Keuringsverslag van een elektrische laagspanning- en zeer lage spanningsinstallatie

NIET CONFORM

Straatnaam Brielstraat
Huisnummer 3
Busnummer
Postcode 9290
Gemeente BERLARE
Land België

Controlebezoek van een oude huishoudelijke elektrische installatie van een wooneenheid bij verkoop op vraag van de verkoper volgens (KB 08/09/2019) - AREI Boek 1- 8.4.2, en 8.2.1, en 4.2.4.3.

Afbeelding schakel- en verdeelbord:

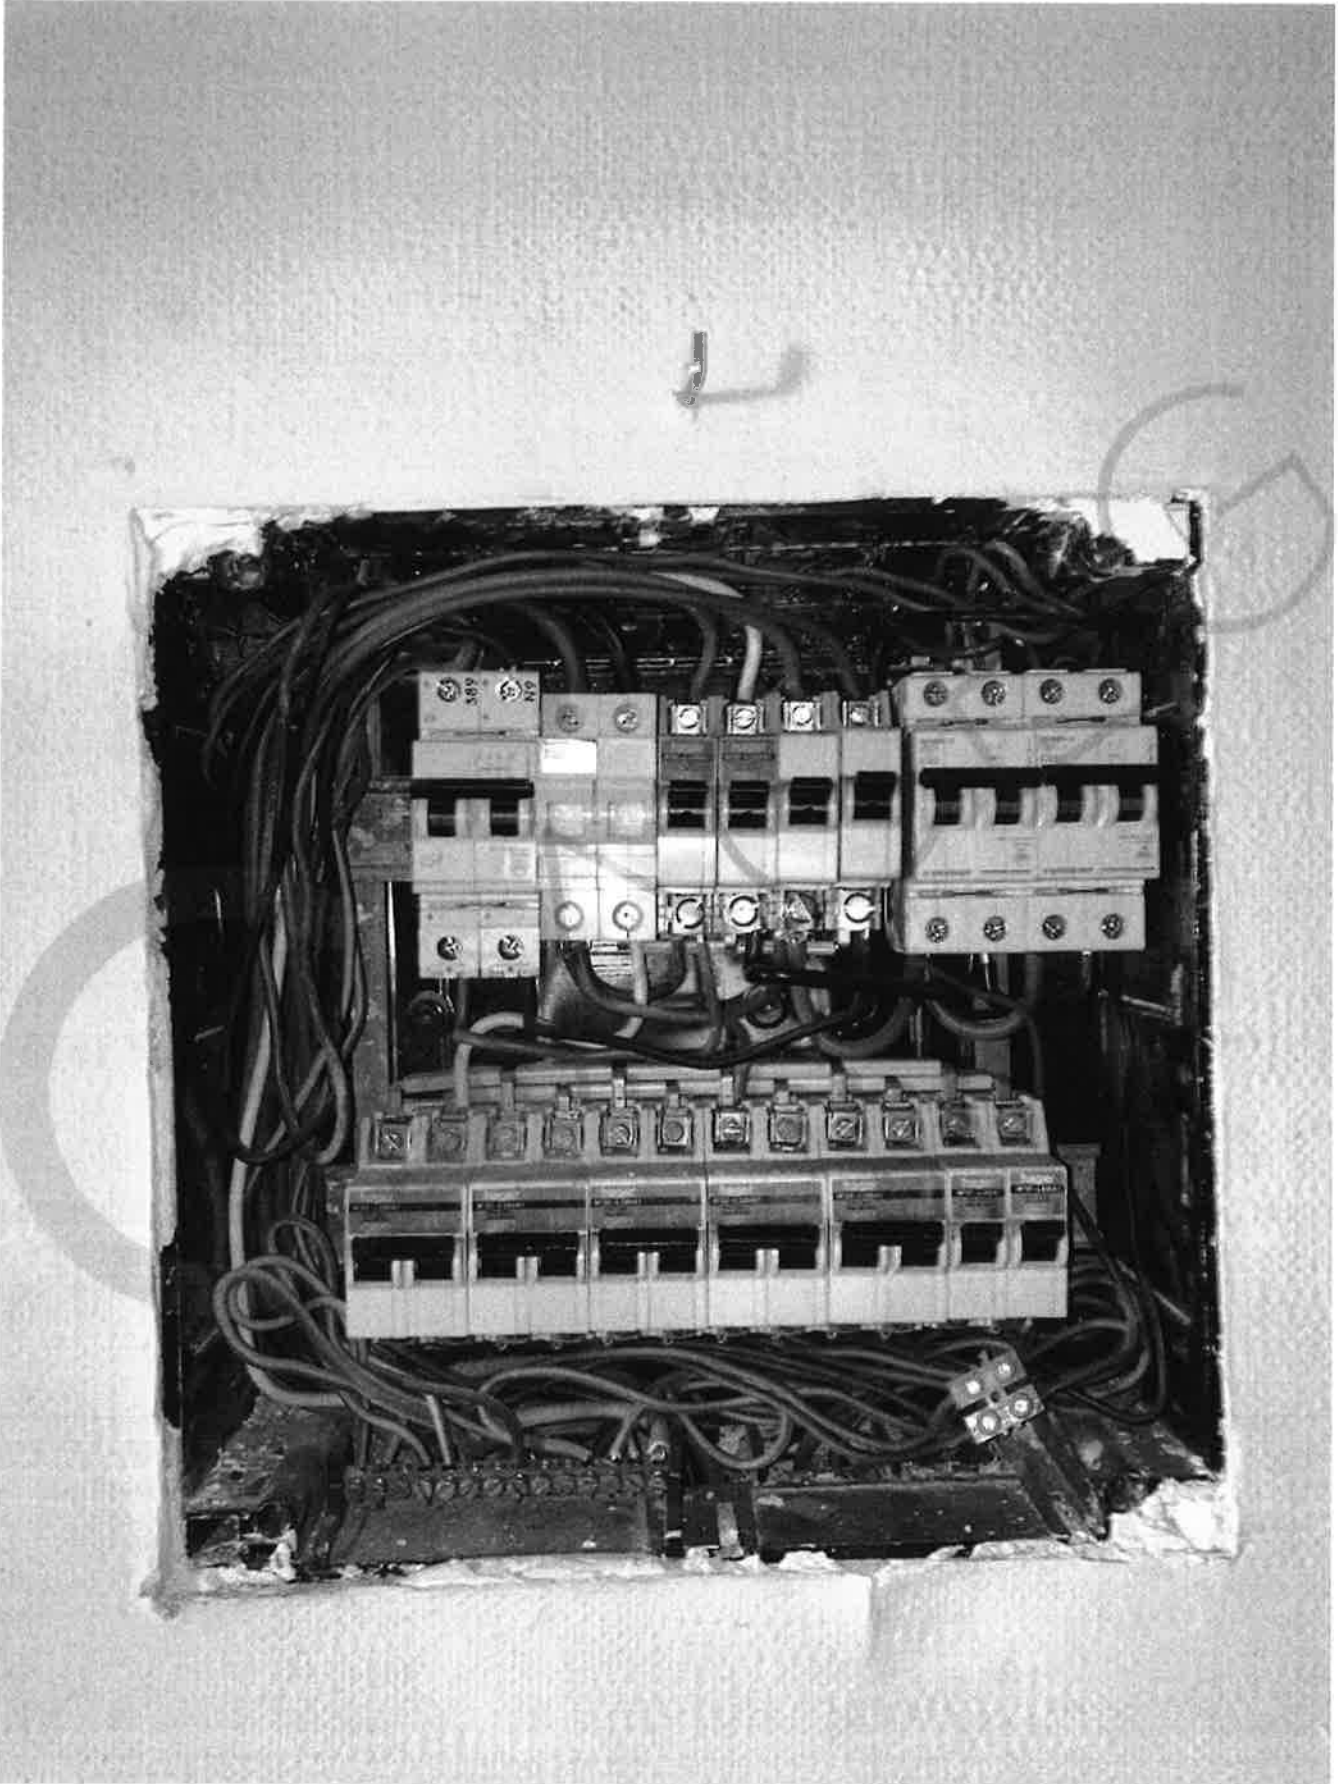
- I3.09 Een demonteerbaar aansluitstuk (aardingsonderbreker) moet steeds gemakkelijk bereikbaar zijn. (Boek 1 Onderafdeling 5.1.5.1 en 5.4.3.5)
- I4.01 Hoofdquipotentiaal verbindingen dienen verwezenlijkt worden, ontbreken, zijn niet geel-groen, onvolledig. <6mm². (Boek 1 Onderafdeling 5.4.4.1 en 5.1.6.2)

- I5.02 De aanduiding van de stroomkringen en/of apparatuur, aansluitklemmen, enz dient aangebracht of vervolledigd te worden. (Boek 1 Onderafdeling 3.1.3.1 en 3.1.3.3.A en 5.1.6.1)

- I5.05 De deur en/of afschemplaat van het schakelbord dient (terug)geplaatst worden. Aanraking van onder spanning staande delen mogelijk. (Boek 1 Afdeling 5.1.4 en 5.3.5.1.A en 4.2.2.3)

- I5.09 De genaakbare, naakte onder spanning staande delen zijn onvoldoende afgeschermd. (Boek 1 Afdeling 5.1.4 en 4.2.2.3.)
- I5.13 De nominale spanning dient duidelijk vermeld te worden op een oordeelkundig gekozen plaats. (Boek 1 Onderafdeling 3.1.3.3.)

- I6.01 Een verzegelbare differentieelstroombeschermingsinrichting dient geplaatst te worden aan het begin van de installatie. (Boek 1 Onderafdeling 4.2.4.3.)

- I6.04 Een afzonderlijke differentieelstroombeschermingsinrichting met een gevoeligheid van 30mA is te plaatsen voor installaties van badkamer, wasmachine, vaatwas, droogkast en/of gelijkaardige toestellen. Deze dient ondergeschikt te zijn aan de hoofddifferentieelstroombeschermingsinrichting (Boek 1 Onderafdeling 7.1.4.1, en 4.2.4.3.)

- I6.09 (Installaties voor 1/10/1981) Er is geen bescherming door een differentieelstroombeschermingsinrichting met een gevoeligheid van max 30mA voorzien voor contactdozen zonder aardpen. (boek 1 afdeling 8.2.1 punt 6)

- I7.08 De aanduiding van de nominale stroomsterkte van smeltzekeringen en/of vermogensschakelaars is niet zichtbaar of is uitgewist. (Boek 1 Onderafdeling 1.4.2.1.)

- I8.09 Bij aansluiting van meeraderige geleiders dient men aangepaste adereindhulzen te gebruiken. (Boek 1 Onderafdeling 5.2.6.1, en 1.4.1.2.)
- I8.13 Kabels van het type VTLmb, LMVVR, COAX, VVT zijn verboden en dienen vervangen te worden door een type conform Boek 1 Onderafdeling 5.2.1.2.

19.01 Materieel is niet voorzien van CE-label en/of keurmerk. (Boek 1 Onderafdeling 5.1.1.1.)
 nota/note 27 Het EAN-nummer kon ons niet meegedeeld worden tijdens onze rondgang.
 nota/note 3 Het is niet uitgesloten dat bij een nacontrole bijkomende inbreuken worden vastgesteld bij voorleggen schema's.
 nota/note 31 Deze installatie dateert van voor '81, er werd rekening gehouden met de afwijkende beschikkingen vermeld in Boek 1 Afdeling 8.2.1.
